## Erfahrungssammlung zu Schadensbeispielen der RI-EBW-PRÜF

| <b>Verfasser:</b> [Jens Riedel]   |                             | <b>Nr.:</b> ALT_01                               |
| <b>Sachverhalt:</b> [Lärmschutzbauwerk – Wandelemente aus Holz]   |                             |  |

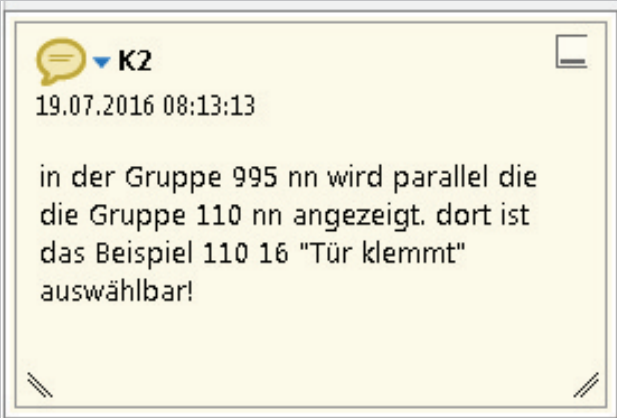
| <b>Frage/ Stellungnahme (ggf. Skizze/ Screenshot beifügen):</b> [Für Wandelemente bzw. Pfosten von Lärmschutzbauwerken die locker, lose, gekippt u. ä. sind fehlen Schadensbeispiele. Ebenso Beispiele für Verformungen.]   |                             |  |
| <b>Lösungsvorschlag Verfasser:</b> [ ]<br>[Schadensbeispiel anlegen!<br>Ggf. aus Schadensbeispielen LSW – Stahl übernehmen:<br>119-06      Abweichung der Hauptbauteile von der vorgesehenen Gebrauchslage > 10 %      S=1-4; D=1-4<br><br><div style="text-align: right; margin-right: 100px;">           Bewertungsvorschlag:<br/>           S:          V:          D:          ]         </div> |                             |  |

| <b>Die Beispielgruppe 110 nn wird parallel zu 111 nn; 116 nn, 119 nn, 121 nn angezeigt. Damit ist 119 16 auswählbar!</b>  |                             |  |

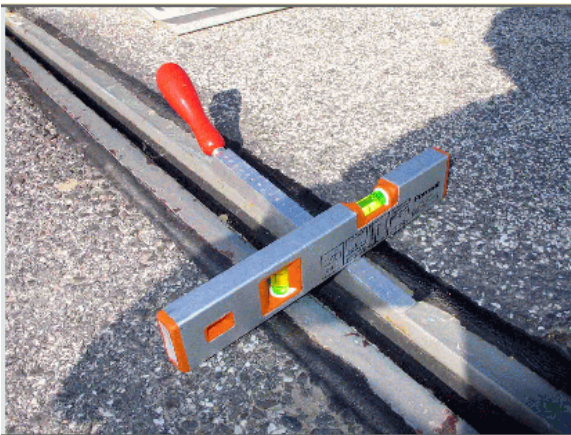
|   |                                |  |  |   |
|---|--------------------------------|--|--|---|
| <b>Verfasser:</b> [Jens Riedel]   |                                | <b>Nr.:</b> ALT_06                               |  |   |
| <b>Adresse:</b> [Landesamt für Straßenbau und Verkehr Mecklenburg-Vorpommern, Erich-Schlesinger-Straße 35, 18059 Rostock]   |                                |  |  |   |
| <b>Tel.:</b> [03981-4210420]  | <b>Fax:</b> [03981-4210418]    | <b>e-mail:</b> [jens.riedel@sbv.mv-regierung.de] |  |   |
| <b>Schlüsselwörter:</b>   |                                |  |  |   |
| <b>Sachverhalt:</b> [ Fehlende Schadensbeispiele für Beleuchtung. ]   |                                |  |  |   |
| <b>Frage/ Stellungnahme (ggf. Skizze/ Screenshot beifügen):</b> [Für Konstruktionsteil „Beleuchtung“ gibt es keine Schadensbeispiele:   |                                |  |  |   |
| <table border="1" style="width: 100%; border-collapse: collapse;"> <tr> <td style="background-color: #e0e0e0; padding: 5px;"><b>Sonstige Konstruktionsteile (Ausstattung - Beleuchtung)</b></td> </tr> <tr> <td style="padding: 5px;">▶ kein passendes Schadensbeispiel vorhanden !!!</td> </tr> </table>                           |                                |  | <b>Sonstige Konstruktionsteile (Ausstattung - Beleuchtung)</b> | ▶ kein passendes Schadensbeispiel vorhanden !!! |
| <b>Sonstige Konstruktionsteile (Ausstattung - Beleuchtung)</b>  |                                |  |  |   |
| ▶ kein passendes Schadensbeispiel vorhanden !!!   |                                |  |  |   |
| <p>Schadensbeispiel-ID 999-99-99, angezeigte Gruppe 995<br/> Schäden sind in der Regel:</p> <ul style="list-style-type: none"> <li>- Verankerung falsch / nicht ausreichend / Kontermuttern fehlen</li> <li>- Fußplattenunterstopfung mangelhaft</li> <li>- Korrosionsschutz schadhaf mit unterschiedlicher Ausprägung ]</li> </ul> |                                |  |  |   |
| <b>Lösungsvorschlag Verfasser:</b> [ ]  |                                |  |  |   |
| <p>[Schadensbeispielgruppe „Beleuchtung“ bilden.<br/> Schadensbeispiele ausarbeiten in Anlehnung an Schadensbeispiele der Lärmschutzwände! u. a. wie 110-17</p>   |                                |  |  |   |
| Bewertungsvorschlag:<br>S:            V:            D:            ]   |                                |  |  |   |
| <b>Hinweise auf weitere Regelwerke bzw. Literatur:</b> [RIZ-ING Mast 2]   |                                |  |  |   |
| <b>Stellungnahme der AG RI-EBW-PRÜF:</b>  |                                | <b>Datum:</b>                                    |  |   |
| <b>Beispiel 312-02 wurde angepasst;</b><br><b>Beispiel 312-04 wurde ergänzt!</b><br><b>Beispielgruppe 312-nn wird jetzt generell bei Beleuchtung angezeigt.</b>   |                                |  |  |   |
| <b>Umsetzung</b> ja: <input type="checkbox"/>   | nein: <input type="checkbox"/> | <b>Zeitpunkt:</b>                                |  |   |

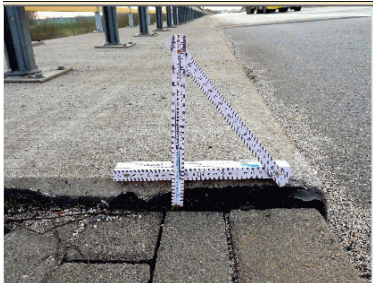
| <b>Sachverhalt:</b> Der Fahrbahnbelag an Fahrbahnübergängen wurde zu hoch eingebaut. Somit liegen die Randprofile und Lamellen mehr als die vorgegebenen 3 bis 5 mm unterhalb Oberkante Fahrbahn.   |                           |  |
| <b>Frage/ Stellungnahme (ggf. Skizze/ Screenshot beifügen):</b> Besonders bei Fahrbahnübergängen mit mehreren Lamellen „fallen“ die LKW-Reifen regelrecht auf die Konstruktion. Sie wird dann schlagartig belastet, was zu hören und zu fühlen ist. Ein Überrollen ist nicht gegeben. |                           |  |
| Neues Schadensbeispiel unter Gruppe 226 einfügen. Beispieltext wie 226-14 verwenden, nur „.....zu hoch“   |                           |  |

| <b>Bitte Konstruktionsteil Belag auswählen. Dann sind die Beispiele 241-01 bis 241-03 auswählbar!</b>   |                           |  |

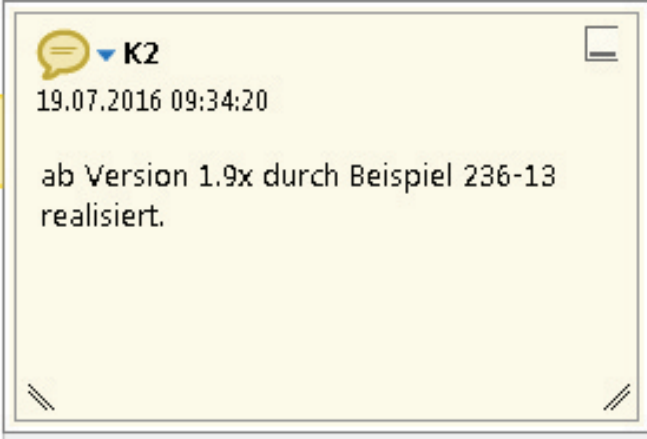
| <div style="border: 1px solid black; padding: 5px; margin-bottom: 10px;"> <p><b>Fahrbahnbelag · Gussasphalt · Verschleiß am Belag · ausgeprägt</b><br/> <b>· längs durchgehend · beidseitig · S=0, V=1, D=1 ·</b><br/> <b>- Glatzenbildung · Bild: 2447507_0_2013H FAHRBAHNBELAG</b><br/> <b>BAUWERK.JPG · EP</b></p> </div> <div style="display: flex; justify-content: space-around;">   </div> <p><b>Frage/ Stellungnahme (ggf. Skizze/ Screenshot beifügen):</b> [Bei Veränderungen an der Oberflächentextur des Fahrbahnbelages bzw. aufgeschwommenem Bitumen ist die Griffigkeit offensichtlich nicht mehr gegeben. Ein entsprechendes Schadensbeispiel fehlt.]</p> |                              |  |
| [Neues Schadensbeispiel unter Gruppe 242 anlegen einschließlich Empfehlung einer OSA.]   |                              |  |

| <b>Beispiel 241-13 wurde erweitert!</b>  |                              |  |

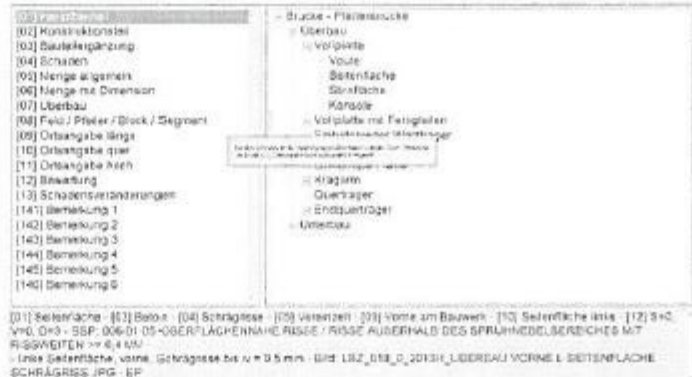
**Frage/ Stellungnahme (ggf. Skizze/ Screenshot beifügen):** Wenn als Hauptbauteil Überbau→Vollplatte→Seitenfläche ausgewählt wird, dann darf nicht automatisch im Punkt 11 die Unterseite generiert werden. Das ist ein Widerspruch!

Ausschalten der automatischen Generierung bei Hauptbauteil→Überbau→Vollplatte→Seitenfläche

im Patd 1.9.0 soll script!

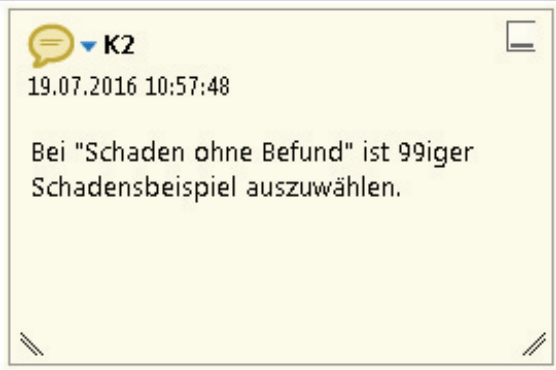
| <p>Auf einem Bauwerk mit einem nach RAS-Q geplanten Querschnitt wurde anstelle eines Gehweges ein Radweg mit zugelassenem Gegenverkehr überführt.<br/>         Das Bauwerk befindet sich innerhalb einer geschlossenen Ortschaft (Fußgänger!) Eine entsprechende Beschilderung ist vorhanden (VZ 237 und ZZ 100-31).<br/>         Gleiche Sachverhalte treffen auch auf andere Querschnittsbestandteile zu!</p> |                              |  |
| Schäden und Schadesbeispiele erstellen!   |                              |  |

| <ol style="list-style-type: none"> <li>1. „Schutzeinrichtung nicht ausreichend“ ist zu erfassen!</li> <li>2. „Kappenbreite zu gering“; Beispiele 230-21 und 309-06 wurden ergänzt.</li> </ol>   |                              |  |

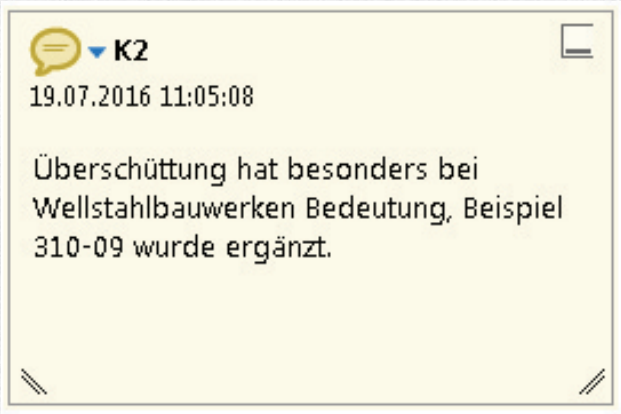
| Erfahrungssammlung zu Schadensbeispielen<br>der RI-EBW-PRÜF   |                                |                                      |
|---|--------------------------------|--------------------------------------|
| Sachverhalt: Netzerisse Kappenoberseite mit starkem Verdacht auf AKR  |                                |                                      |
| Frage/ Stellungnahme (ggf. Skizze/ Screenshot beifügen):<br>Für den Schaden „Rissbildung infolge AKR“ fehlt für das Bauteil Kappe eine plausible Schadensbewertung. |                                |                                      |
